**Avis délibéré**  
**de la Mission régionale d'autorité environnementale**  
**Provence-Alpes-Côte d'Azur**

**sur le projet de parc photovoltaïque au sol, au lieu-dit "Clos de la Blaque", à Varages (83) et sur la révision à objet unique n°2 du PLU liée à ce projet - 2ème avis**

**N° MRAe  
2023APPACA8/3327-3328 -  
APACA9/3350**

Avis du 10 février 2023 sur le projet de parc photovoltaïque au sol, au lieu-dit "Clos de la Blaque", à Varages (83) et sur la révision à objet unique n°2 du PLU liée à ce projet - 2ème avis

Figure 2: Plan de masse du projet au Clos de la Blaque (source: étude d'impact)

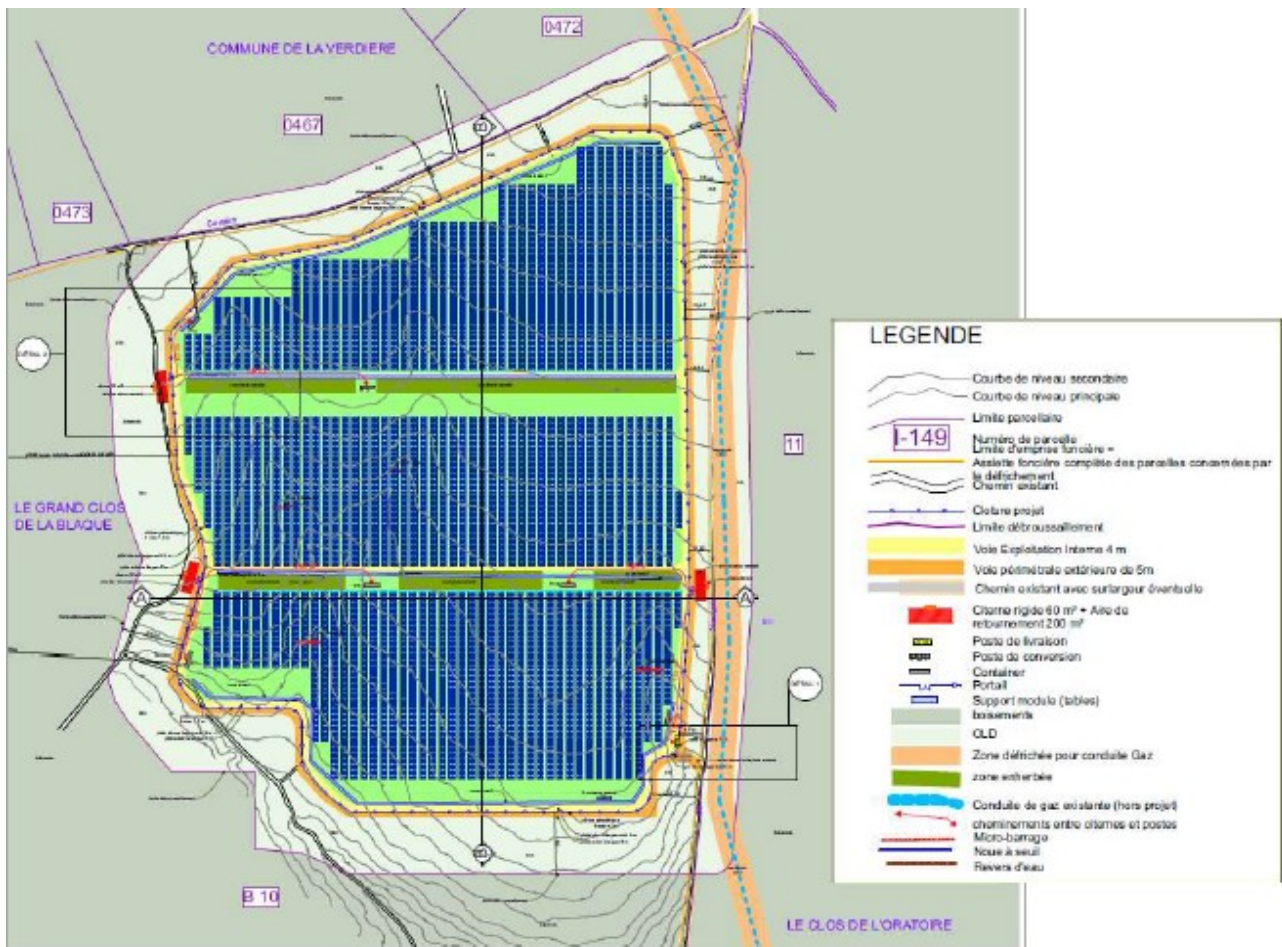
Le tracé du raccordement au poste-source n'est pas défini, ce qui ne permet pas d'étudier les impacts liés à ces opérations de raccordement, ni de proposer des mesures.

**La MRAe recommande d'intégrer, dans le périmètre retenu pour l'analyse des impacts du projet, le tracé du raccordement au poste source qui fait partie intégrante du projet, et de compléter l'étude d'impact.**

Toutefois, la MRAe constate que la mesure de réduction relative au paysage (PAY-MR4), permettant le maintien de deux bandes naturelles au milieu du parc, peut être de nature à augmenter la quantité des combustibles végétaux et peut accroître l'intensité et la propagation d'un incendie, sans qu'il en soit fait mention dans le dossier.

***La MRAe recommande de démontrer la compatibilité de la mesure paysage (PAY-MR4) avec la maîtrise du risque d'incendie induit et de l'adapter le cas échéant pour répondre à la fois aux enjeux paysagers et de prise en compte du risque incendie.***
